Piano Esecutivo Convenzionato ZUT Ambito "3.1
Michelin" – Sub Ambito 2. Fase di specificazione
dei contenuti del Rapporto Ambientale

CONTRIBUTO RELATIVO ALLA DIMOSTRAZIONE DI
COERENZA TRA IL PEC E LA QUALITÀ AMBIENTALE
DI SUOLO E SOTTOSUOLO

*Nota n. L22-05-28 rev.1
Maggio 2022*

Verbale di CdS del 04/04/2022

Figura f: Estratto della carta della presenza di coperture contenenti amianto (Geoportale ARPA Piemonte). In azzurro è rappresentato schematicamente il perimetro del PEC mentre in arancione è indicato il perimetro del Sub-Ambito 2

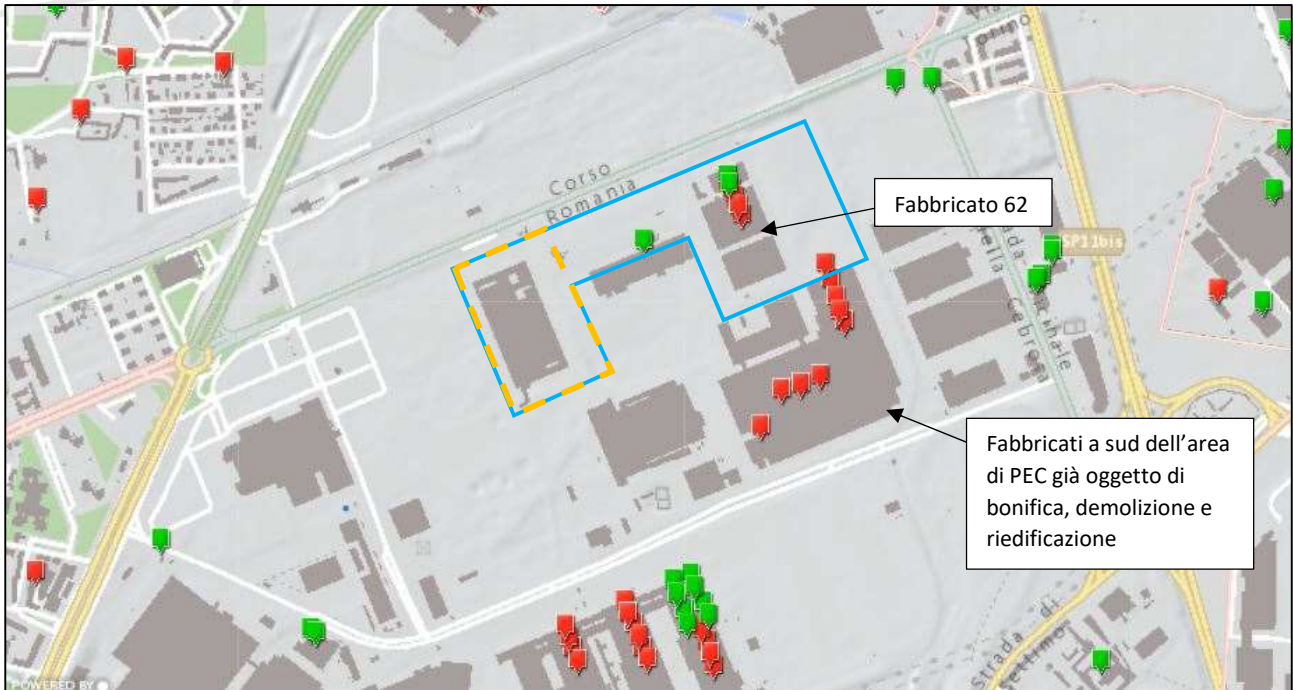
Al **punto 3 dell'OTC**, *“si richiede di fornire il quadro aggiornato circa la presenza nell'area o nell'intorno di coperture e manufatti contenenti amianto e dei relativi piani di gestione e manutenzione, tenuto conto in particolare di quanto segnalato dal Geoportale di ARPA Piemonte”*.

In merito alla presenza di coperture con presenza di amianto, si segnala che allo stato attuale, in corrispondenza delle aree comprese nel Sub-Ambito 2 di intervento, non sono presenti edifici con coperture contenenti amianto. I fabbricati con presenza di amianto in copertura sono infatti stati bonificati, secondo le procedure previste dalla normativa di settore vigente (D.M. 06/09/94 e D.Lgs. 81/08 e s.m.i.) e successivamente demoliti dalla società S.p.A. Michelin Italiana.

Per quanto riguarda le informazioni riportate nel Geoportale ARPA Piemonte si evidenzia che le stesse non risultano del tutto aggiornate. A titolo esemplificativo (si veda figura seguente) si segnala che i fabbricati presenti a sud dell'area di PEC e facenti parte un tempo dello stabilimento Michelin sono stati già oggetto di bonifica, demolizione e riedificazione nel corso degli ultimi anni.

Analogamente, le coperture contenenti amianto del cosiddetto Fabbricato 62 attualmente di proprietà di S.p.A. Michelin Italiana e ricadente all'interno dell'area di PEC (Sub-Ambito 3) risultano essere state ad oggi bonificate.

Si ribadisce, pertanto, sulla base delle informazioni ad oggi acquisite dalla società Michelin, che non risultano presenti manufatti contenenti amianto all'interno del Sub Ambito 2, mentre all'interno del Sub Ambito 1 e del Sub Ambito 3, la presenza di manufatti contenenti amianto ancora in posto è documentata da specifico Piano di Custodia Controllo e Manutenzione che definisce le procedure da attuare per la verifica periodica dello stato di degrado dei manufatti stessi.

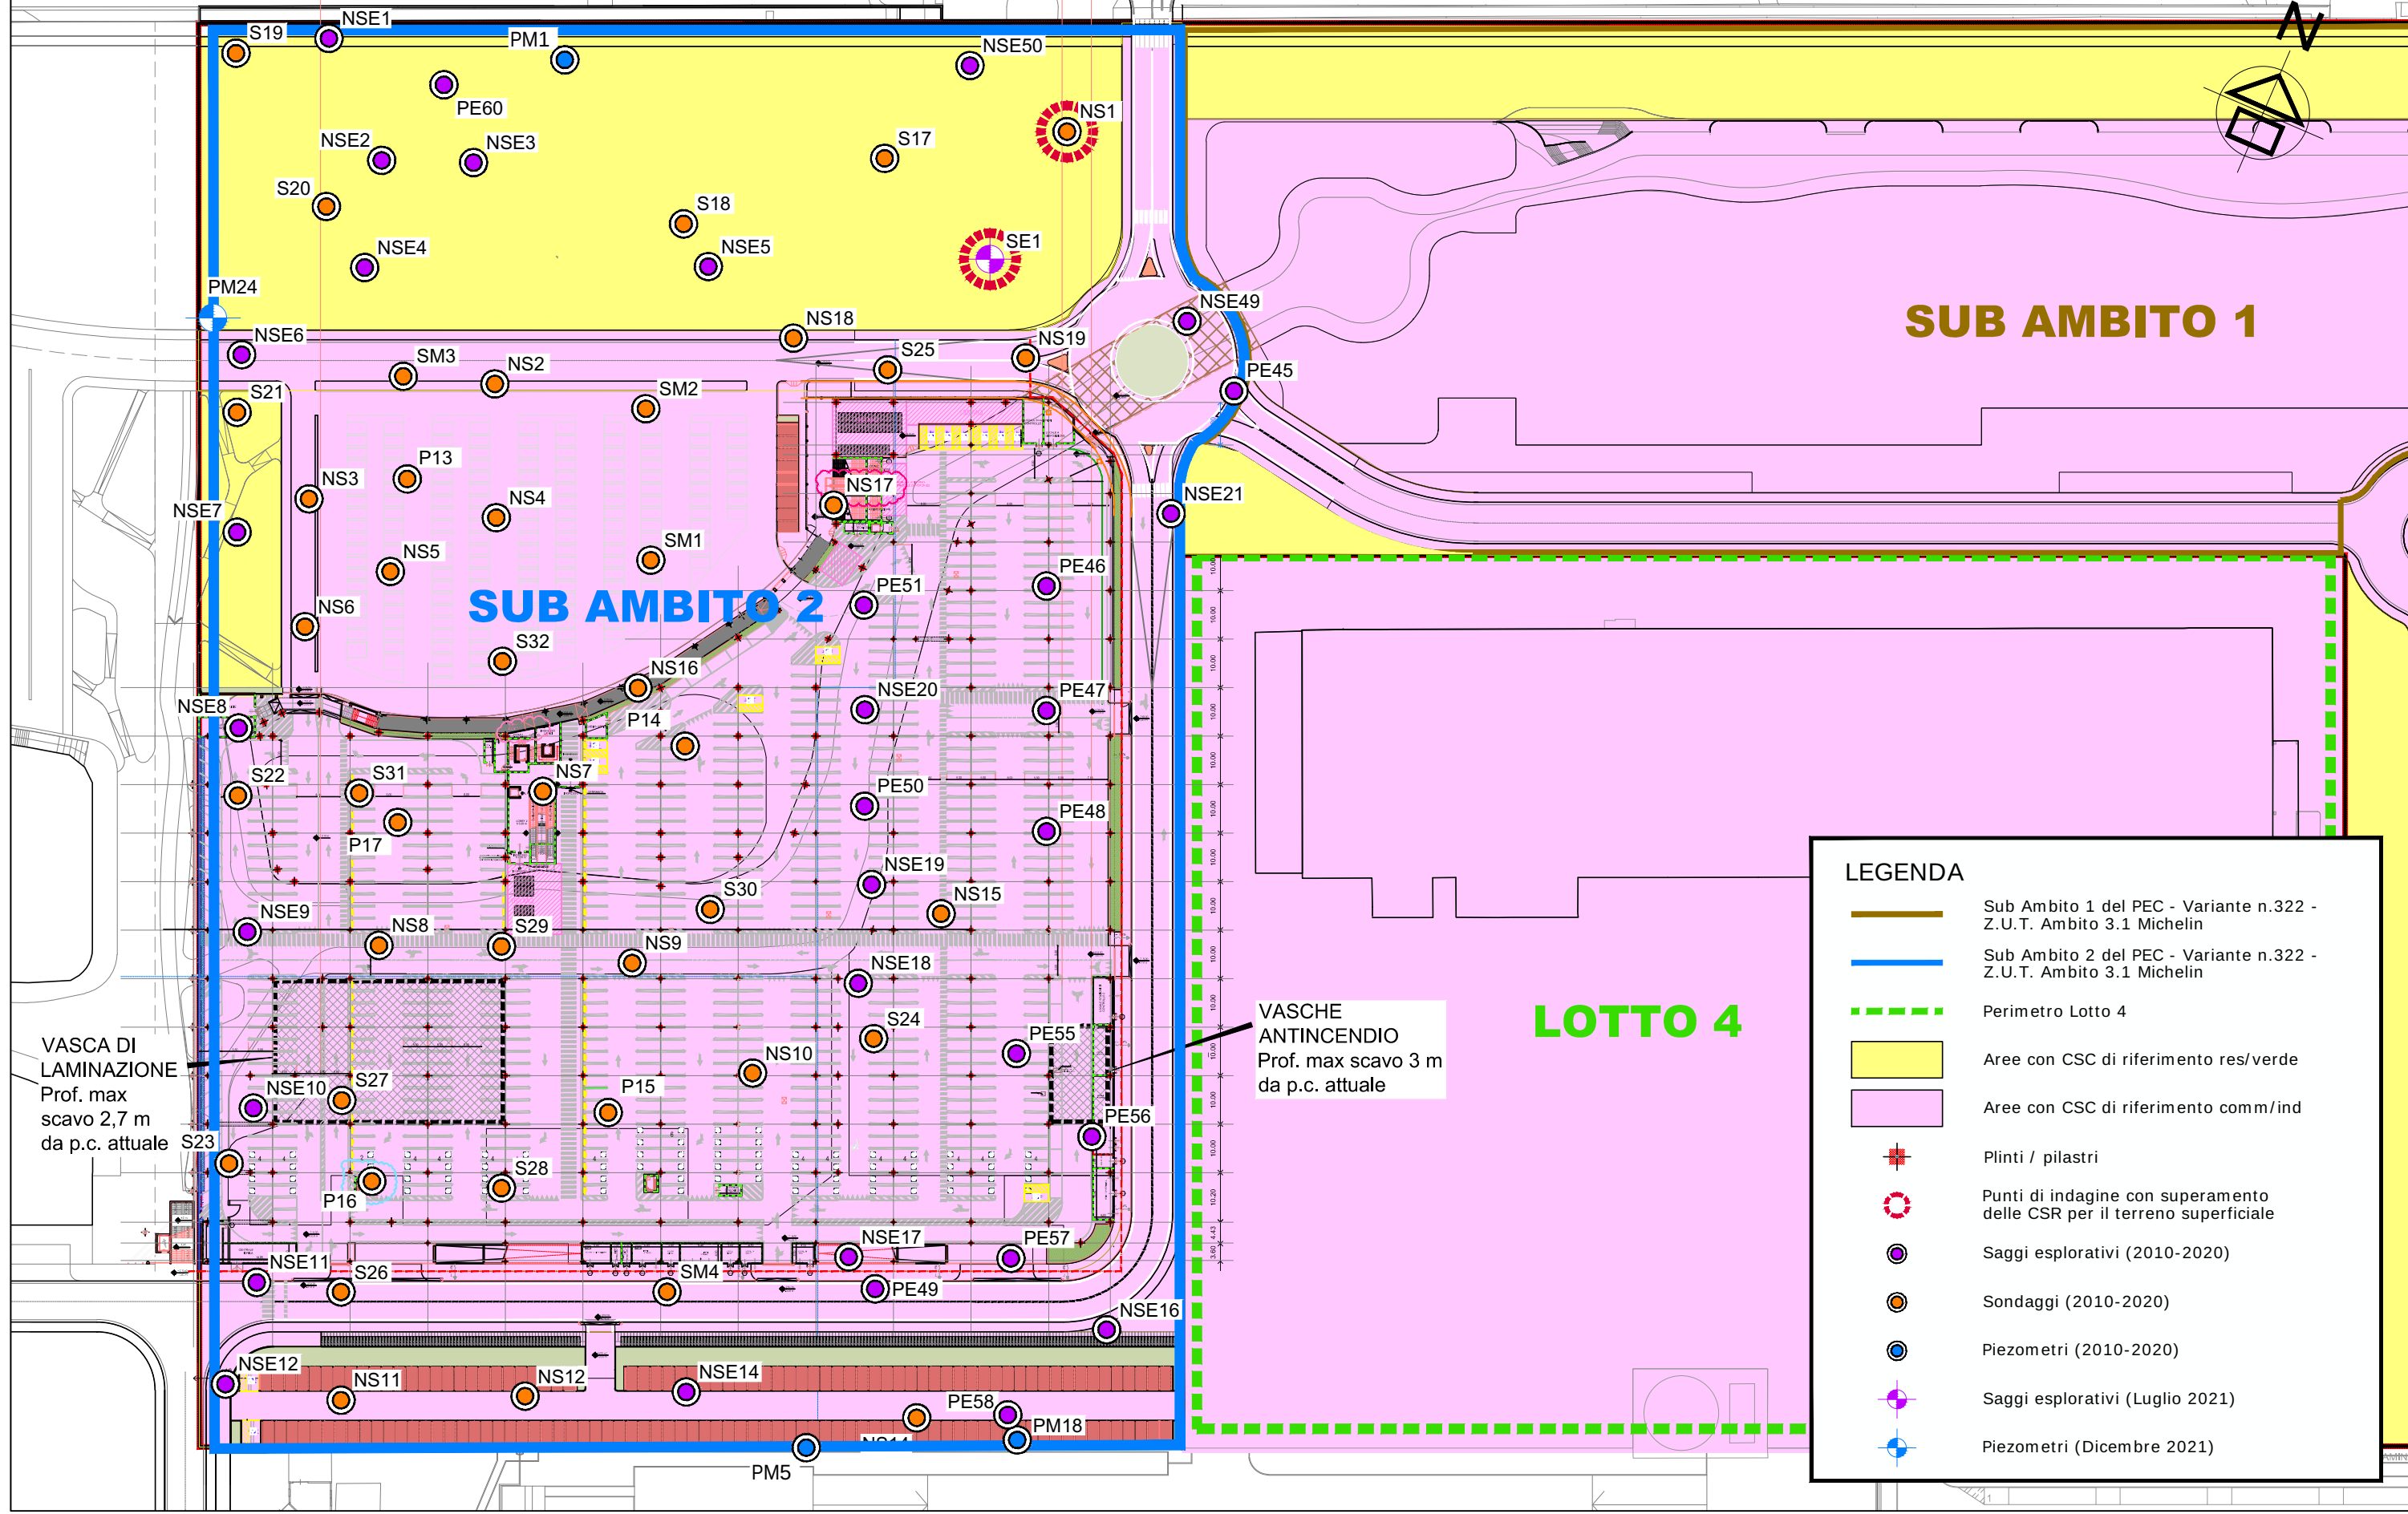
Al **punto 10 dell'OTC**, si precisa che *"nel rapporto ambientale dovranno essere specificati Richiesta di specificare i quantitativi dei materiali scavati con indicazione sulle caratteristiche litologiche e di qualità ambientale, precisando il quantitativo di materiale impiegato direttamente in sito. Richiesta di esecuzione di ulteriori indagini per la definizione dell'assetto litostratigrafico nell'intorno del sondaggio S2. Richiesta di definire il quantitativo di materiale di provenienza esterna al Sub-Ambito 2 necessario al rimodellamento morfologico chiarendo le fonti di approvvigionamento e la relativa disciplina rispetto al D.Lgs 152/2006 e s.m.i."*.

Tale parere richiede quanto segue: *“Nella relazione sulla qualità ambientale del sottosuolo sono descritti gli esiti analitici delle campagne di indagine ad oggi condotte in sito che hanno mostrato superamenti delle CSC di riferimento in relazione alla destinazione d'uso futura a "verde pubblico". Gli interventi in progetto sono di conseguenza condizionati all'approvazione del progetto di bonifica in corso di istruttoria ai sensi dell'art. 242 del D.lgs 152/2006, di competenza della Città di Torino. Si richiede pertanto che il RA analizzi la coerenza tra gli interventi previsti dal PEC in oggetto ed i contenuti del suddetto progetto di bonifica. A tal fine le analisi che verranno proposte nel RA dovranno essere accompagnate da una cartografia in cui si sovrapponga lo stato di fatto delle matrici ambientali, come risultante dagli esiti della caratterizzazione ambientale relativa al progetto di bonifica di cui sopra, con lo stato di progetto dell'area in cui dovranno essere indicate le opere in progetto, le destinazioni d'uso previste, nonché le relative quote di scavo. L'analisi di coerenza con il piano di bonifica andrà condotta anche in relazione alle modalità che si prevede di adottare per la gestione delle terre e rocce da scavo. Nelle more degli interventi di bonifica di cui sopra, il RA dovrebbe indirizzare le scelte del PEC verso il massimo riutilizzo e verso la minimizzazione del ricorso all'invio in discarica dei materiali da scavo in esubero che non verranno riutilizzati nell'ambito delle opere in progetto e che dovranno essere gestiti in accordo alla normativa di settore, D.P.R. n. 120/2017 - Regolamento recante la disciplina semplificata della gestione delle terre e rocce da scavo, qualora ne ricorrano le condizioni. Nel definire le modalità di gestione delle terre e rocce da scavo, il RA dovrà evidenziare eventuali criticità o incompatibilità all'utilizzo del terreno scavato in ragione delle caratteristiche geotecniche del terreno e di quanto definito nel progetto di bonifica ai sensi*

della normativa vigente (artt. 25-26 D.P.R. n. 120/2017). A tal fine è opportuno che il RA fornisca una prima quantificazione delle previsioni dei volumi di scavo ed individui sulla cartografia le zone in cui si prevede di riutilizzare tali volumi nell'ambito delle opere in progetto”.

L'intervento in progetto propone l'esecuzione di attività di scavo dei terreni per la realizzazione (si veda **Figura 5 e 6**):

La volumetria totale di materiale oggetto di scavo che si prevede di dover gestire per la realizzazione delle strutture di cui sopra risulta pari a circa 9.365 m³.

I medesimi terreni, pertanto, ai sensi dell'art. 185 del D.Lgs. 152/06 e s.m.i., sono riutilizzabili direttamente in sito come rimodellamento morfologico in corrispondenza delle aree a futura destinazione d'uso commerciale/industriale per cui è prevista la realizzazione di edifici, parcheggi ed altre opere connesse alla viabilità (**Figure 5 e 6**).

A conferma, nelle **Figure 5 e 6** sono riportate le cartografie con sovrapposizione dello stato di fatto delle matrici ambientali come risultante dagli esiti della caratterizzazione ambientale, con lo stato di progetto dell’area su cui sono indicate le opere in progetto, le destinazioni d’uso previste e le quote di scavo previste per le vasche di laminazione ed antincendio.
